# 島根原子力発電所2号炉

## 津波による損傷の防止

### 論点3 防波壁の設計方針について

令和2年6月  
中国電力株式会社

1号放水連絡通路防波扉  
正面図

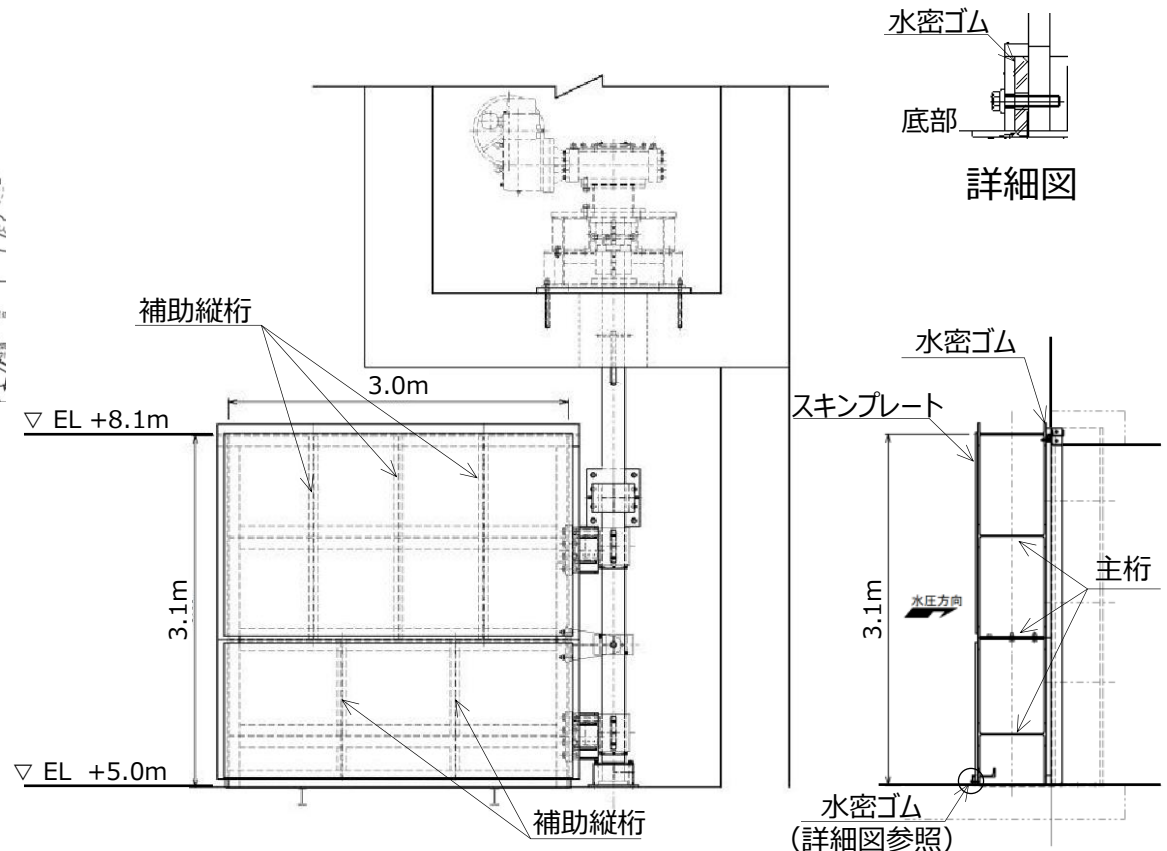
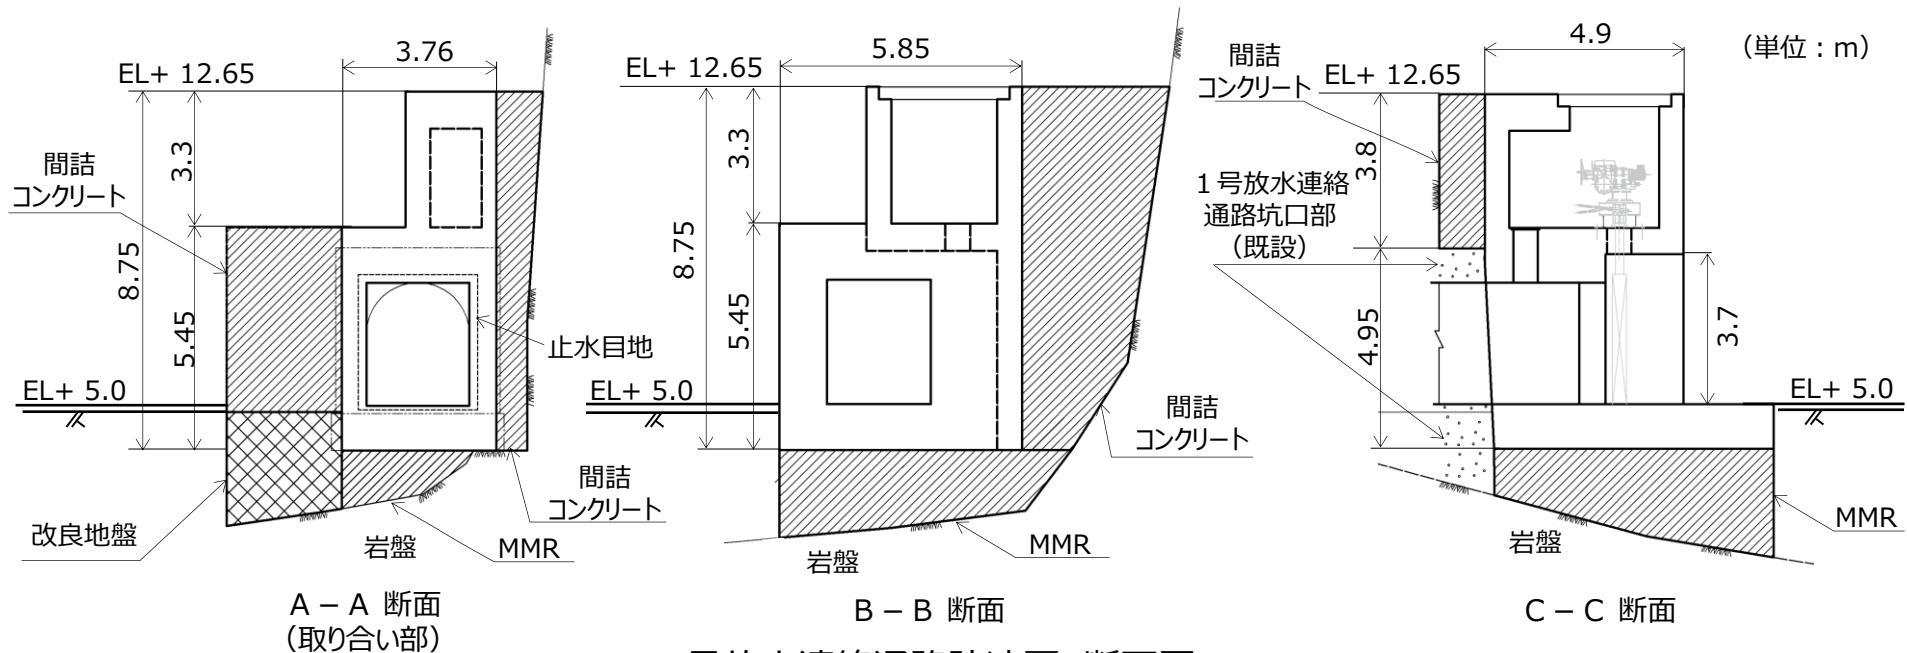
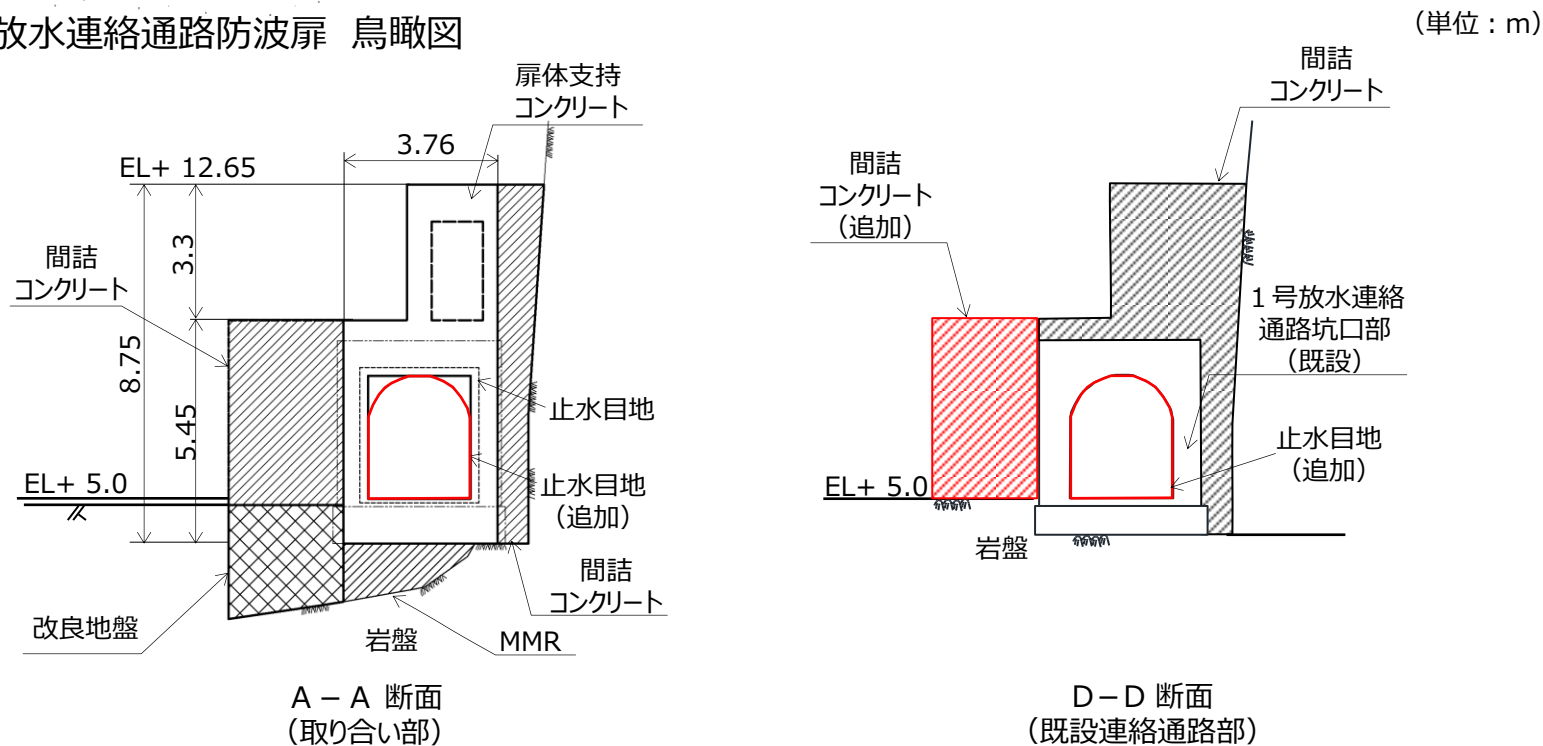
○1号放水連絡通路防波扉について、クラックの成因・対処方法、既設範囲と新設範囲並びに両者の接合部の取り合い等を説明すること。

・既設範囲と新設範囲並びに両者の接合部の取り合い等を図で示した。1号放水連絡通路防波扉のクラックの発生要因は、新設コンクリート部の膨張・収縮、新設間詰コンクリートの荷重影響及び鉄筋腐食が考えられるが、坑口部が1号炉放水連絡通路防波扉設置まで長期間にわたり露出されていたことに伴う、飛来塩分を起因とした鉄筋腐食によるクラックと判断した。クラックの対処方法は、変状が確認された範囲を対象に修繕を実施する。1号放水連絡通路坑口部（既設）及び取り合い部については、追加設置するコンクリートにより耐震・耐津波性を有する構造とするが、念のため変形・遮水性を保持する止水目地を追加で設置する。(P243～249)

- 1号放水連絡通路坑口部（既設）のうち、露出している区間について、変形の抑制を目的として間詰めコンクリートを追加打設する。
- 1号放水連絡通路坑口部（既設）及び取り合い部については、追加設置するコンクリートにより耐震・耐津波性を有する構造とするが、念のため変形・遮水性を保持する止水目地を追加で設置する。
